# 國立臺灣大學校園規劃小組九十一學年度第五次委員會會議記錄

時間：中華民國九十二年三月十九日（星期三）中午十二時二十分至十四時

附圖：水源校區與校總區間交通改善建議示意圖

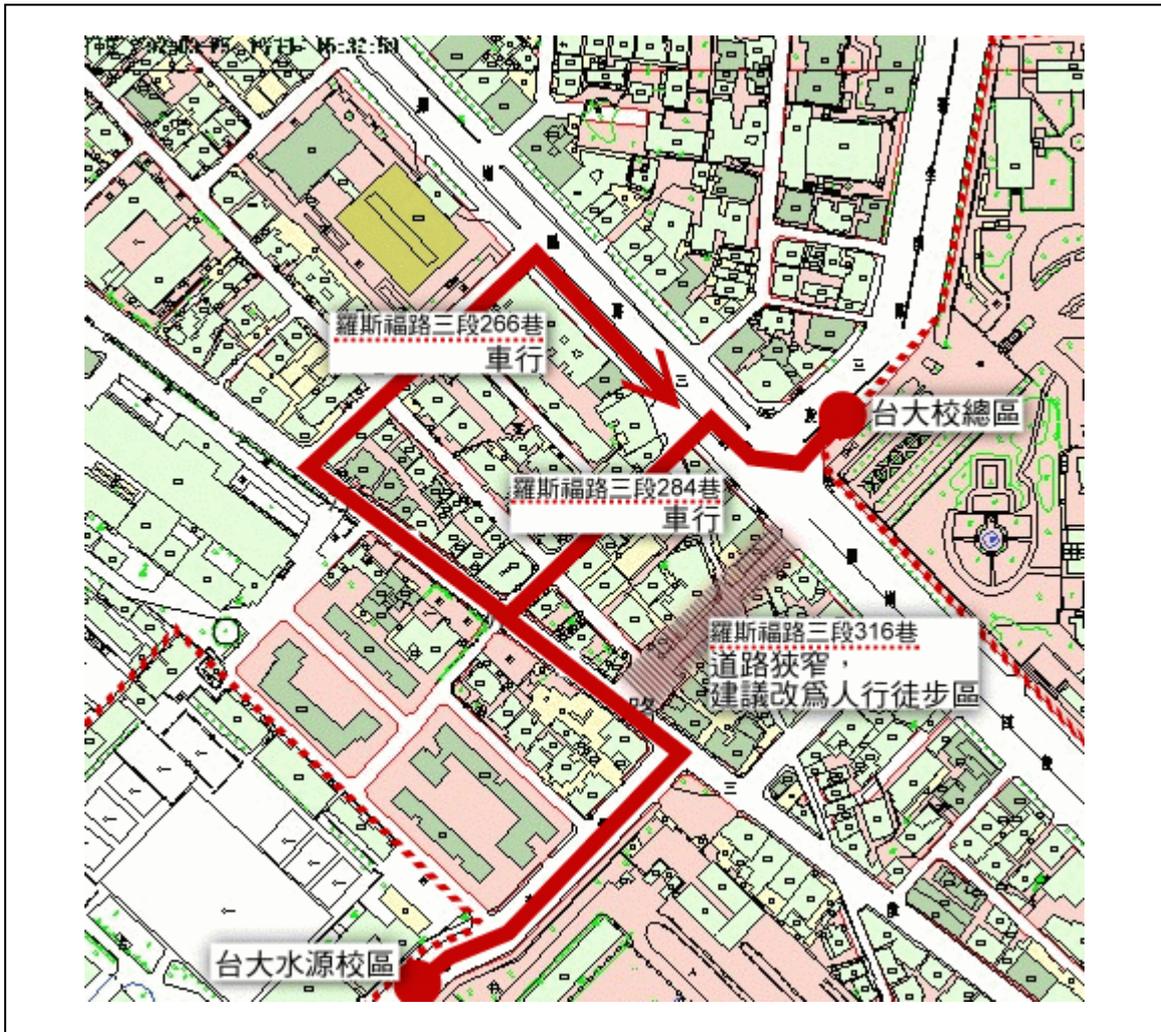
(一) 許添本教授表示，水源校區內東北—西南向的動線設計為配合未來本地區防災公園及市府道路拓寬等計畫，希望台北市政府亦能為大學口地區的交通改善多加費心。目前大學口交通較為混亂且不安全，不利校總區與水源校區間的連接。建議市政府將狹窄的羅斯福路三段316巷改為人行與腳踏車專用道，汽機車則經汀州路轉由羅斯福路三段284巷、244巷，再到達校總區（如附圖），並藉由本地區交通號誌管制將二個校園交通連接。且校區串聯後台大校園將更接近河流與大型公園，有利於整體都市環境與生態，或許學校可以找個適當機會與市政府溝通，創造雙贏局面。
